4	20	–	104-13		05.13	АПУ2-126-1В,2В-03-АР
3	–	Нов.	59-11		03.13	Многоэтажный жилой дом с нежилыми помещениями, пристроенными магазином, подземной автостоянкой в границах улиц В.Мурзы-Авиационной- Сквозной в Чкаловском районе г. Екатеринбурга
Изм.	Кол.уч.	Лист.	Nдок.	Подпись	Дата	
Гл. арх.		Земцова			03.13	Жилой дом 1В. Подземная автостоянка 2В. Пусковой комплекс 3
Н.контр.		Ранкова				
Зав.пущ.		Остроумова				
Разраб.		Спиридова				Стадия: Р; Лист: 36; Листов:
Проверил		Земцова				Отделочный план 1 этажа на отм.+5,500; +6,000
Исполнил		Спиридова				ЗАО "Корпорация "Атомстройкомплекс"

4	14	–	104-13		05.13	АПУ2-126-1В,2В-03-АР
3	–	Изм.	59-13		03.13	Многоэтажный жилой дом с нежилыми помещениями, пристроенными магазинами, подземной автостоянкой в кронштадтском районе г. Екатеринбурга. Многоэтажные- Секция В Чкаловском районе г. Екатеринбурга
Изм.	Кол.уч.	Лист	Nдок.	Подпись	Дата	
ГА. арх.		Земцова			05.13	Жилой дом 1В. Подземная автостоянка 2В. Пусковой комплекс 3
Н.контр.		Ранкова				
Зав.груп.		Острогорская				
Разраб.		Снитцева				Отделочные планы 13...14 этажей.
Проверил		Земцова				
Исполнил		Снитцева

АПУ2-126-1В,2В-03-АР	
4	14	–	104-13		05.13	Многоэтажный жилой дом с нежилыми по

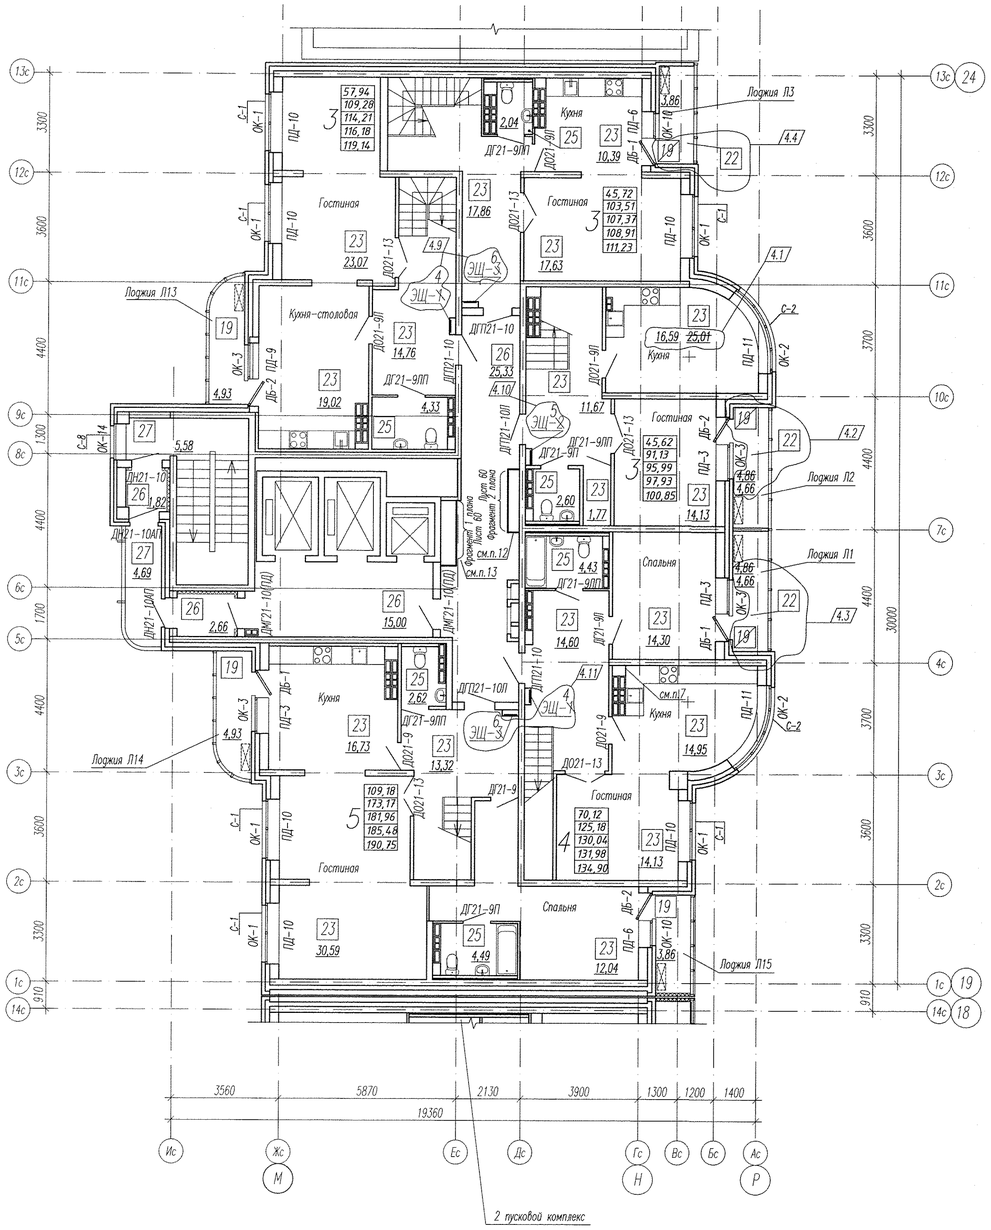
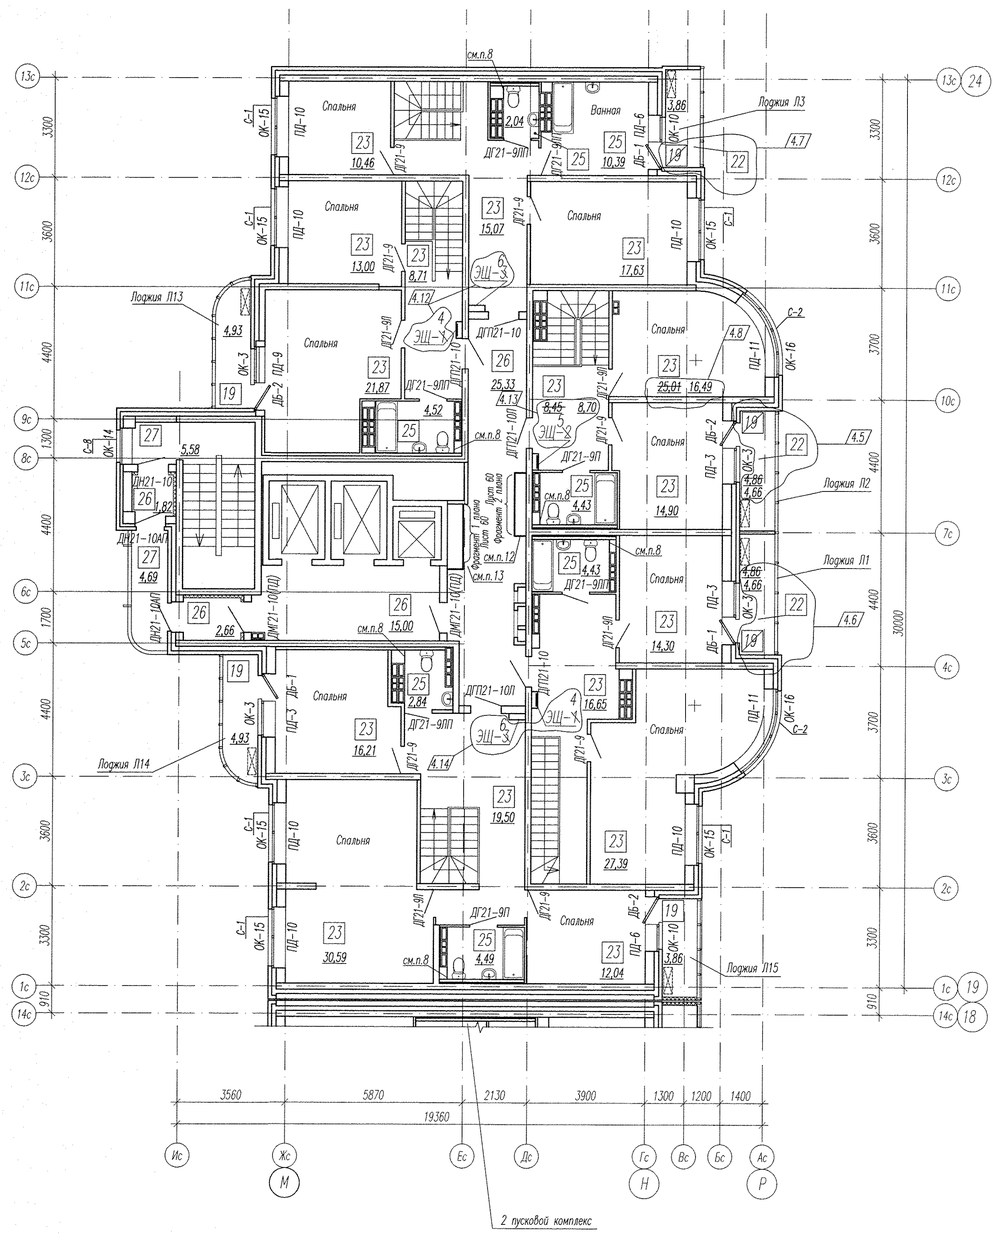
4. Утепление стен тамбуров выполнить по узлу 10 на листе 50 минплитой плотностью 45кг/м3), с последующей зашивкой листами ГВЛ толщиной 12мм в 2 слоя по каркасу ТИГИ KNAUF. Элементы утепления тамбуров учтены в спецификации элементов утепления внутренних стен и перекрытий, элементов исполнения ниш квартирных щитков, зашивки коммуникаций на листе ~~53, 54а~~.

5. Ниши для этажных электрощитков выполнить в перегородках из силикатного кирпича производства SiMat, а квартирных – из ГВЛ толщиной 12мм в 1 слой по каркасу KNAUF, схемы см. лист 35. ~~Установить щит этажный ЭЩ-1. Щитки этажные ЭЩ-1 учтены в спецификации элементов заполнения оконных и дверных проемов. лист 59.~~

11. Внутренние лестницы в квартирах устанавливаются собственниками.
12. Стояки коммуникаций ОВ в общих коридорах зашить листами ГВЛ толщиной 12мм в 2 слоя по каркасу ТИГИ KNAUF с последующей установкой ~~НЩ2~~ ЩЭ-1, см. лист 60. Этажные щиты ~~НЩ2~~ ЩЭ-1 учтены в спецификации элементов заполнения ~~оконных и~~ дверных проемов, лист 59.
